Kommunaler Gebäudeverbund Finkenstieg | Projektraum KGF-26-41

Von	Jana Wendel <j.wendel@kgf-celle.example>
An	Daria Schenk <d.schenk@kgf-celle.example>
Datum	Fri, 25 Sep 2026 09:00:00 +0200
Betreff	KGF-26-41: Eingegangene Fragen für die gemeinsame Antwort

Leistungsbeschreibung Lesesaal Finkentieg

16.09.2026 | KGF-26-41 / LB-02 / technischer Arbeitsstand

LS-03 | Lesesaal Finkentieg | 36 Bestandsleuchten

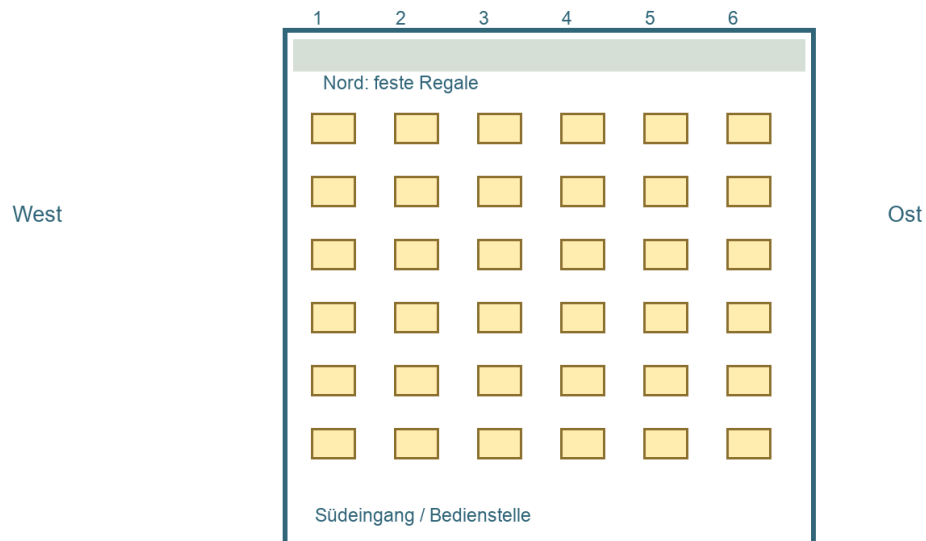
wir bearbeiten das veröffentlichte Paket V01 vom 21.09.2026. In Position 01.020 sollen 32 Leuchten ausgebaut werden, während Position 02.010 36 neue Leuchten enthält. Das Raumbuch nennt sechs Reihen mit jeweils sechs Bestandsleuchten. Sollen vier alte Leuchten weiterverwendet werden oder sind alle 36 auszubauen? Die vier Deckenergänzungen in Position 03.010 können wir anhand der Raumbuchbeschreibung nicht als Leuchtenausbau zuordnen.

Bitte teilen Sie außerdem mit, ob das nördliche Regalband zu dem vollständig zu erneuernden Bereich gehört. Für ein Angebot müssen wir wissen, ob Demontage, Entsorgung und Montage dort enthalten sind. Die Arbeit über den feststehenden Regalen benötigt bei uns einen anderen Aufwand als die frei zugänglichen Felder.
